Rapport d'expertise

Flexible arrivée 2 CIP cuve 2 N° 5797

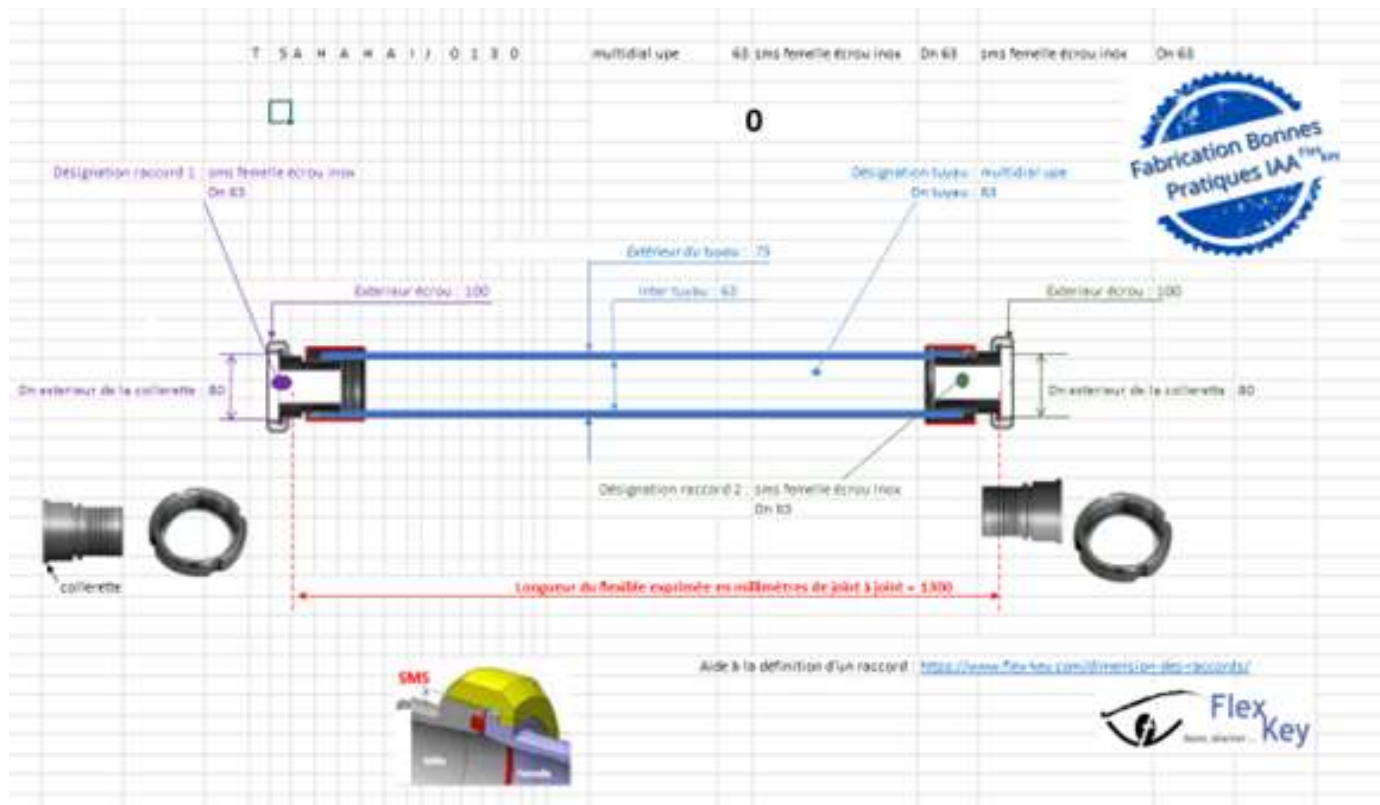
L'analyse visuelle du tuyau ne fait apparaître à ce jour aucun symptôme d'usure .

Néanmoins, comme les conditions de lavage sont légèrement supérieures aux conditions acceptables par le tuyau nous proposons de réaliser le prochain flexible en multial upe 63 selon le plan suivant T5AHAIJ 0130
